Betreft: Zienswijze met betrekking tot ontwerp-omgevingsvergunning voor het bouwen van 28 woningen aan de Gerst te Eersel met kenmerk EER-2021-0683.

Inbreidingsplan aan de Rosheuvel te Eersel

PROJECTNAAM
Inbreidingsplan aan de Rosheuvel te Eersel
Plattegronden - Gevels - Doorsnedes kavel 24 t/m 28

Betreft: Zienswijze met betrekking tot ontwerp-bestemmingsplan voor "Rosheuvel 7, Eersel" met identificatienummer: NL.IMRO.0770.BPERosheuvel7-ONTW.

Bijlage 1:

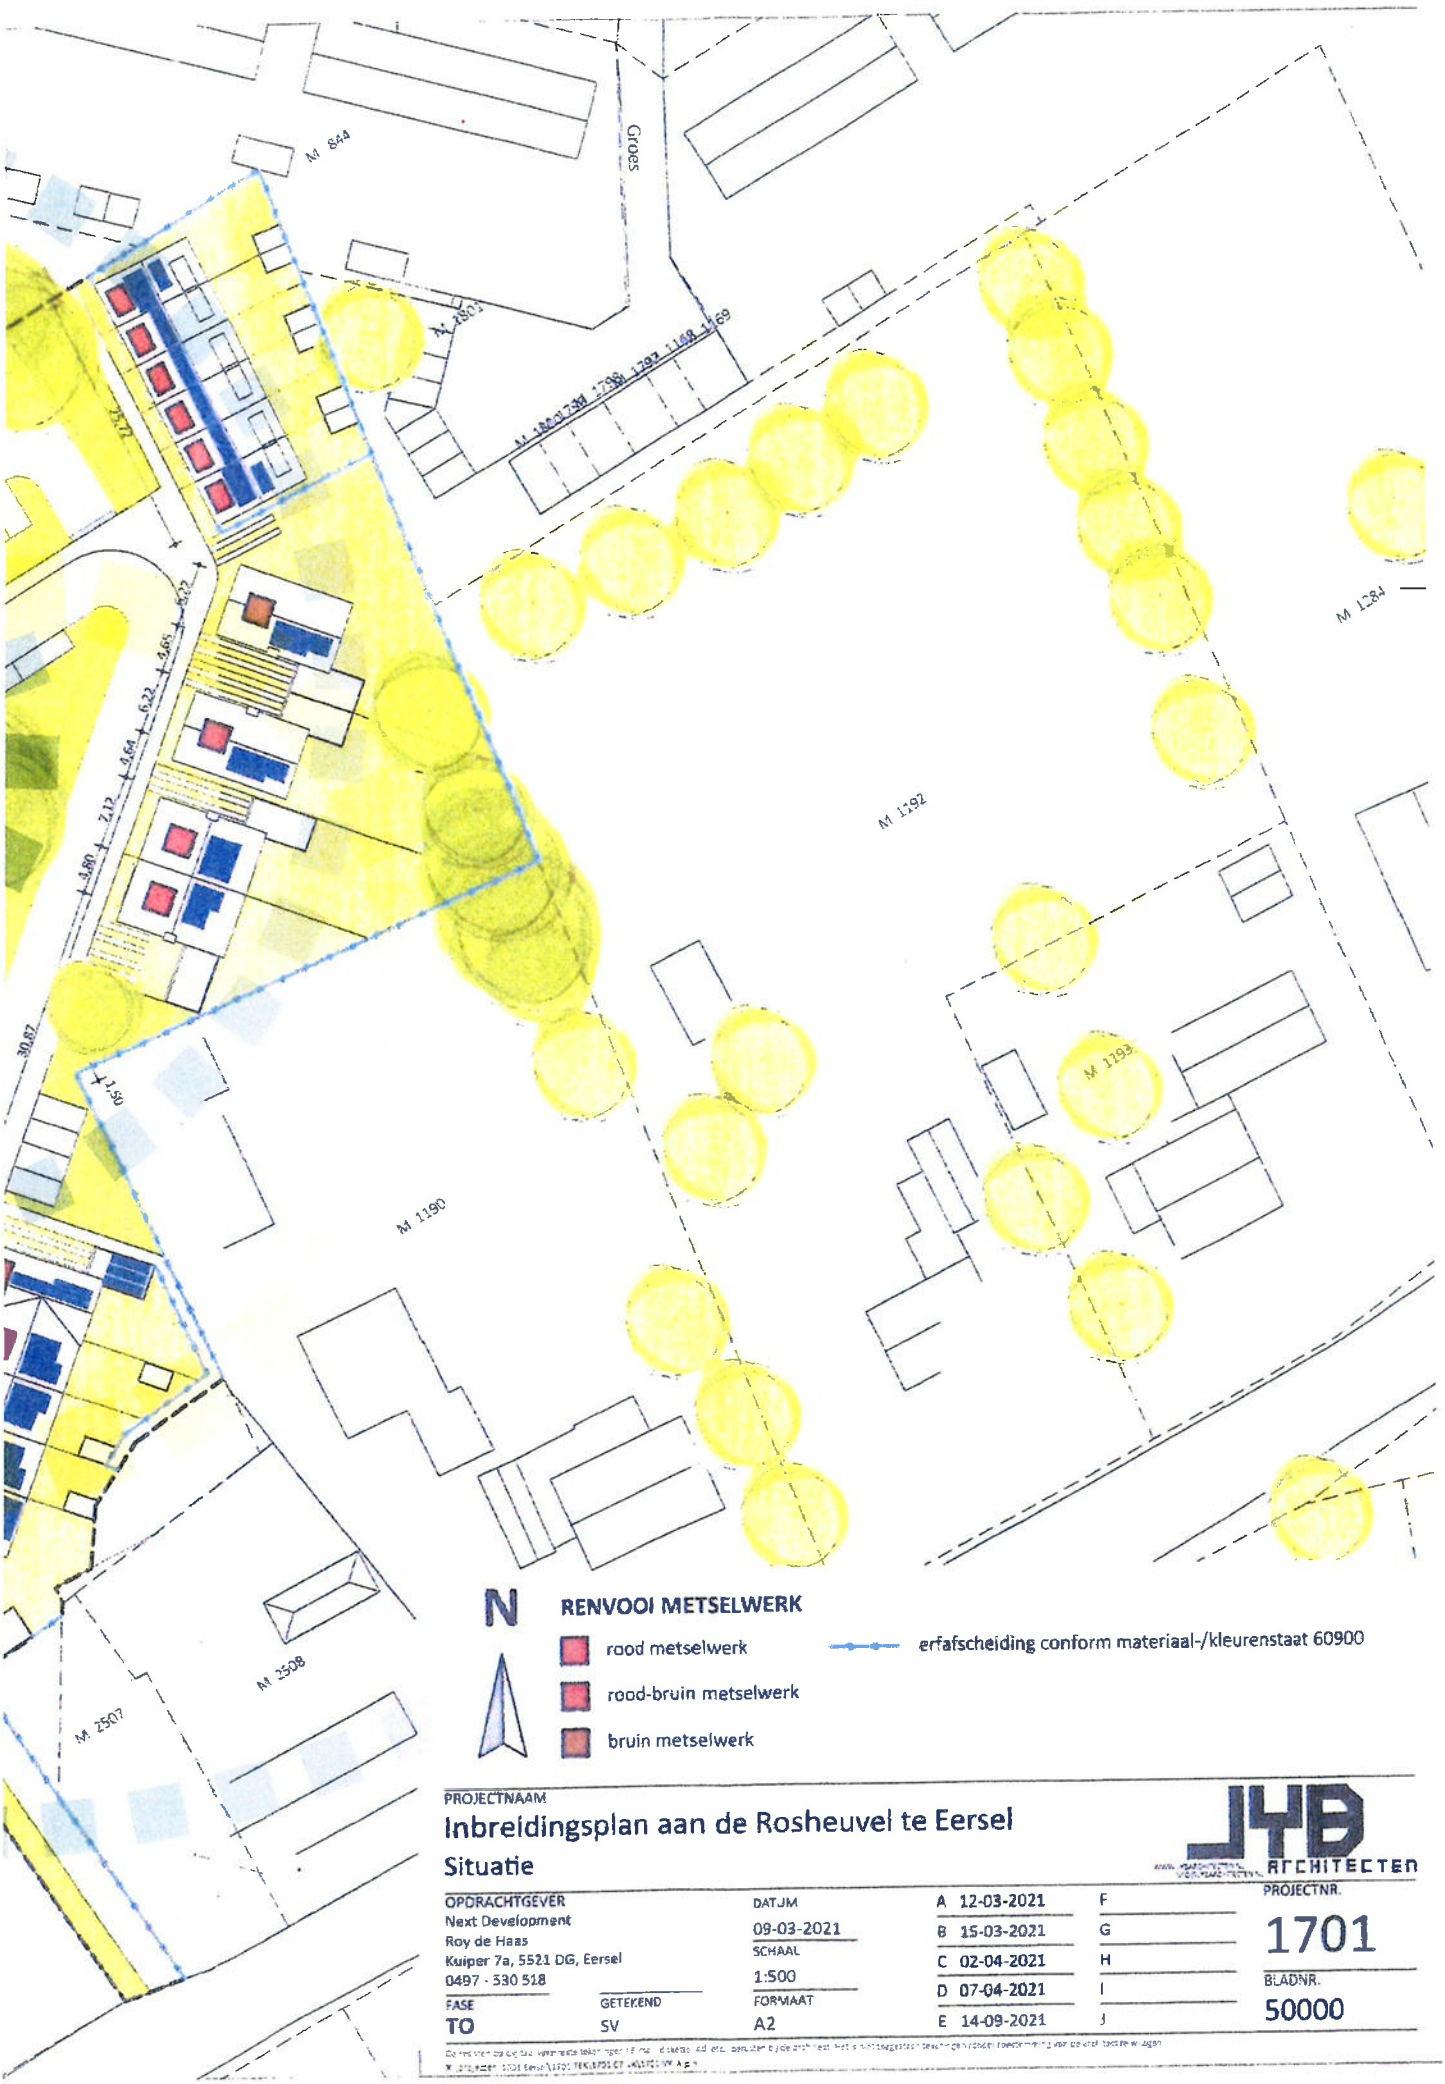
- De verkeersdrempel, overgang Rosheuvel/Boekweit, fysiek in het ontwerp terugleggen t.o.v. de Boekweit, zodanig dat de verkeersdrempel komt te liggen achter de stoep van de Boekweit. E.e.a. is aangegeven in de situatietekening van bijlage 1, post 1.

- Handhaven bestaande boom in de groenstrook aan Boekweit voor huisnummer 23. Betreft een bestaande boom die in de situatie tekening is verwijderd. E.e.a. is aangegeven in de situatietekening van bijlage 1, post 2.

- Verzoek om hoge groene aanplant aan te brengen in groenstrook evenwijdig aan het fietspad, zijgevel/tuin Boekweit nr. 23. Graag aangeven hoe e.e.a. uitgewerkt wordt. E.e.a. is aangegeven in de situatietekening van bijlage 1, post 3.

- Correcte uitvoering van de geplande Wadi in de groenstrook. Betreft infiltratie, en noodoverloop. E.e.a. is aangegeven in de situatietekening van bijlage 1, post 5.

- Het zogenaamde "afsnuiten" van de toegang vanuit de Boekweit naar de inrit van huisnummer 23 is niet akkoord. De bestaande rechte lijn van de inrit aanhouden als haakse hoek. De nieuwe weg van de Rosheuvel aan laten sluiten op het bestaande vaste hoekpunt van de inrit en niet afkorten zoals nu in de situatie is weergegeven. E.e.a. is aangeven in de situatietekening van bijlage 1, post 6.

- De geplande parkeervoorziening (3 stuks) in de fraaie bestaande groenstrook is niet akkoord. Betreft beeldkwaliteitsplan van de bestaande situatie.

Een nadrukkelijk oprecht belang vanuit het zicht, veiligheid alsmede sfeer en beleving vanuit Boekweit nr. 23. Derhalve de beoogde parkeernorm uitwerken in het inbreidingsplan. E.e.a. is aangeven in de situatietekening van bijlage 1, post 7.

- Bouwverkeer:
  Aandacht voor afspraken omtrent het bouwverkeer voor het inbreidingsplan aan de Rosheuvel. Afgesproken is als volgt:
  Geen bouwverkeer in de Boekweit van en naar de bouwplaats van Rosheuvel.
  De toekomstige toegang vanuit de Boekweitstraat naar het inbreidingsplan blijft gedurende de hele bouwperiode afgesloten. Er kan geen bouwverkeer, vrachtverkeer of anders, rijden van de Boekweit naar de bouwplaats of visa versa. E.e.a. is aangeven in de situatietekening van bijlage 1, post 8.

Achtergevel

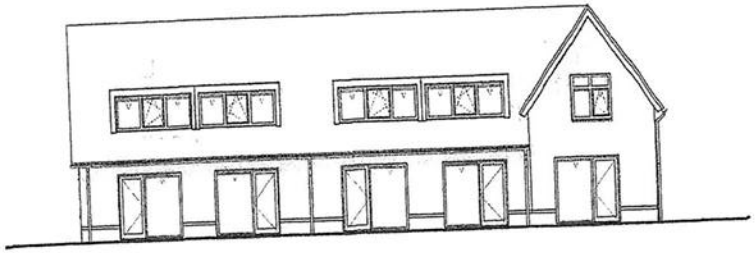
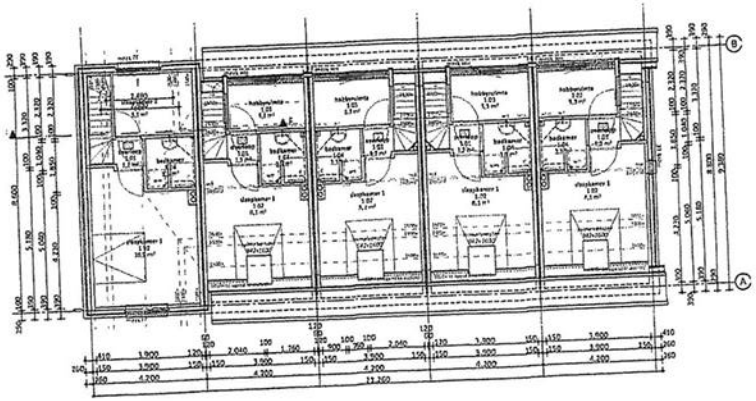
- Dakramen in de achtergevel van de nieuwe geplande woningen evenwijdig aan de tuin van Boekweit nr. 23 opnemen in het ontwerp i.p.v. dakkapellen. De dakramen hoog in het dakvlak plaatsen. De reden voor de keuze van deze noodzakelijke uitvoering is privacy en inkijk in de bestaande woning en tuin van boekweit nr. 23. E.e.a. is aangeven in de situatietekening van bijlage 1, post 4 en bijlage 2.
  N.B. in het buurtoverleg eerder, zijn nadrukkelijk dakramen gepresenteerd en benoemd.

Bijlage 1:

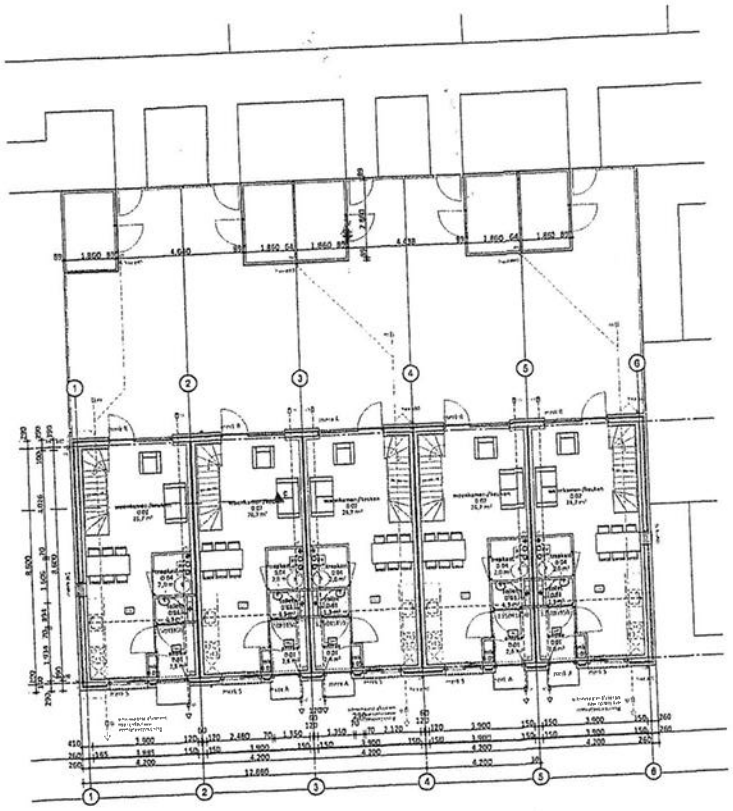
- De verkeersdrempel, overgang Rosheuvel/Boekweit, fysiek in het ontwerp terugleggen t.o.v. de Boekweit, zodanig dat de verkeersdrempel komt te liggen achter de stoep van de Boekweit. E.e.a. is aangegeven in de situatietekening van bijlage 1, post 1.

- Handhaven bestaande boom in de groenstrook aan Boekweit voor huisnummer 23. Betreft een bestaande boom die in de situatie tekening is verwijderd. E.e.a. is aangegeven in de situatietekening van bijlage 1, post 2.

- Verzoek om hoge groene aanplant aan te brengen in groenstrook evenwijdig aan het fietspad, zijgevel/tuin Boekweit nr. 23. Graag aangeven hoe e.e.a. uitgewerkt wordt. E.e.a. is aangegeven in de situatietekening van bijlage 1, post 3.

- Correcte uitvoering van de geplande Wadi in de groenstrook. Betreft infiltratie, en noodoverloop. E.e.a. is aangegeven in de situatietekening van bijlage 1, post 5.

- Het zogenaamde "afsnuiten" van de toegang vanuit de Boekweit naar de inrit van huisnummer 23 is niet akkoord. De bestaande rechte lijn van de inrit aanhouden als haakse hoek. De nieuwe weg van de Rosheuvel aan laten sluiten op het bestaande vaste hoekpunt van de inrit en niet afkorten zoals nu in de situatie is weergegeven. E.e.a. is aangeven in de situatietekening van bijlage 1, post 6.

- De geplande parkeervoorziening (3 stuks) in de fraaie bestaande groenstrook is niet akkoord. Betreft beeldkwaliteitsplan van de bestaande situatie.
  Een nadrukkelijk oprecht belang vanuit het zicht, veiligheid alsmede sfeer en beleving vanuit [redacted]. Derhalve de beoogde parkeernorm uitwerken in het inbreidingsplan. E.e.a. is aangeven in de situatietekening van bijlage 1, post 7.
- Bouwverkeer:
  Aandacht voor afspraken omtrent het bouwverkeer voor het inbreidingsplan aan de Rosheuvel. Afgesproken is als volgt:
  Geen bouwverkeer in de Boekweit van en naar de bouwplaats van Rosheuvel.
  De toekomstige toegang vanuit de Boekweitstraat naar het inbreidingsplan blijft gedurende de hele bouwperiode afgesloten. Er kan geen bouwverkeer, vrachtverkeer of anders, rijden van de Boekweit naar de bouwplaats of visa versa. E.e.a. is aangeven in de situatietekening van bijlage 1, post 8.

Achtergevel

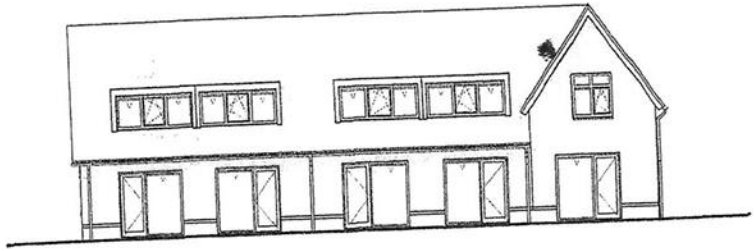
- Dakramen in de achtergevel van de nieuwe geplande woningen evenwijdig aan de tuin van Boekweit nr. 23 opnemen in het ontwerp i.p.v. dakkapellen. De dakramen hoog in het dakvlak plaatsen. De reden voor de keuze van deze noodzakelijke uitvoering is privacy en inkijk in de bestaande woning en tuin van boekweit nr. 23. E.e.a. is aangeven in de situatietekening van bijlage 1, post 4.
  N.B. in het buurtoverleg eerder, zijn nadrukkelijk dakramen gepresenteerd en benoemd.
